**Avis délibéré de la mission régionale
d'autorité environnementale Auvergne-Rhône-Alpes
relatif au projet de création
d'une centrale hydroélectrique sur la Sioule
présenté par la société SASU Ebreuil Energie
sur la commune d'Ebreuil (03)**

Avis n° 2020-ARA-AP-1072

Figure 40 : Organisation phase travaux

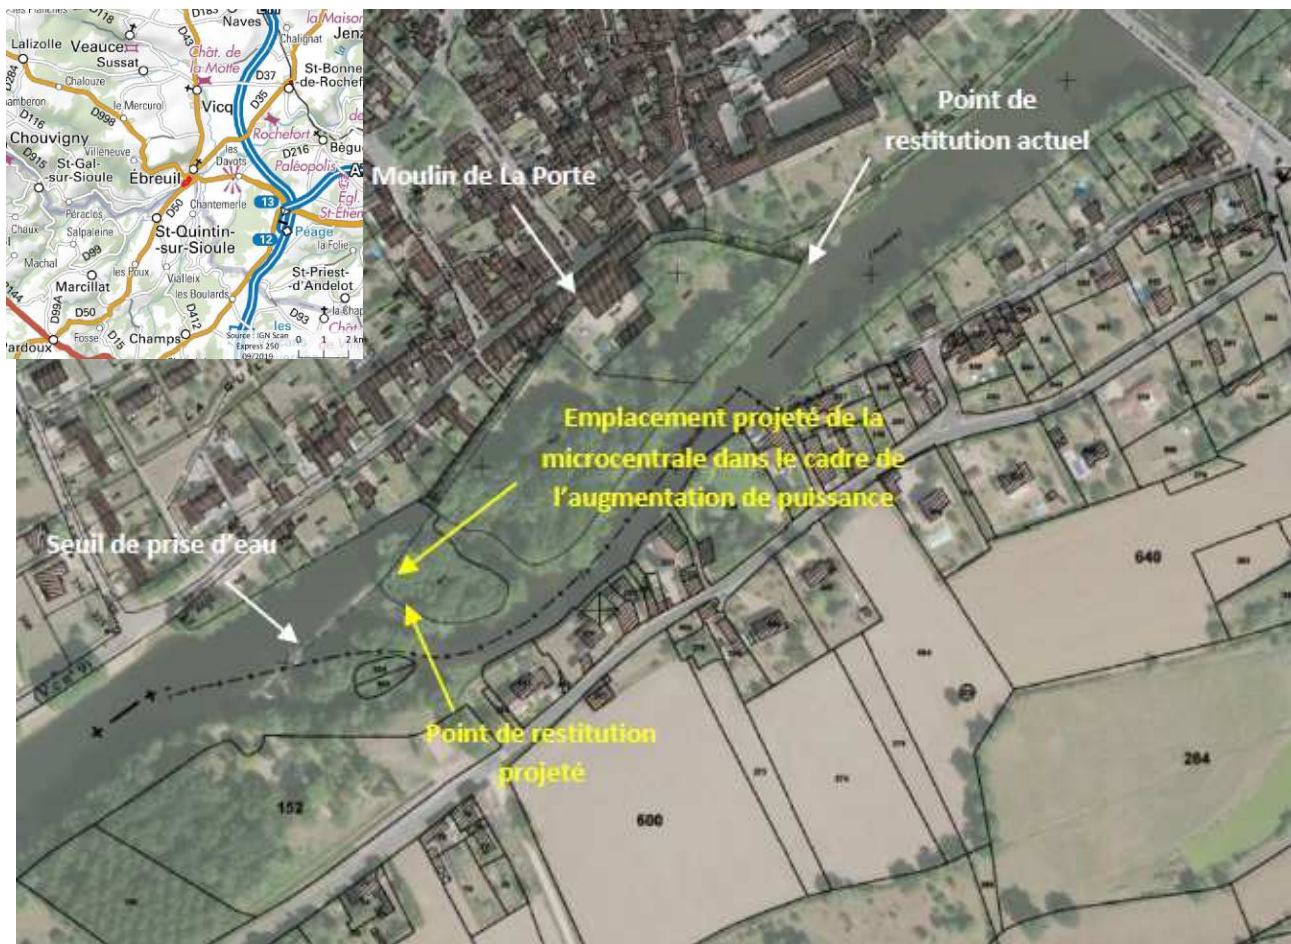
Par ailleurs, il aurait été pertinent que le pétitionnaire opère des zooms sur les zones concernées (Cf. Figure ci-dessus) par les traversées⁴³ d'engins (en rive droite et rive gauche) et les éventuelles zones de mise à sec, accompagnés des habitats impactés, afin de mesurer les enjeux et les éventuelles incidences. Le dossier qualifie ce point par des incidences faibles. Or, par exemple, compte tenu de leur poids et de celui de la grue de manutention, la mise en place des turbines induira une traversée de la Sioule, voire la mise en place d'une surface de roulement. Le dossier n'apporte pas suffisamment d'éclairage et de description sur les éventuelles incidences sur ces accès et notamment sur le « passage à gué » envisagé. Par ailleurs, Le dossier n'indique pas la surface de frayère et d'habitats pouvant être impactée par ces accès.

L'Autorité environnementale recommande que le dossier soit complété, afin de détailler davantage les travaux envisagés ainsi que leurs éventuelles incidences au niveau des zones de franchissement de la Sioule, des zones de stockage des déblais et du seuil.
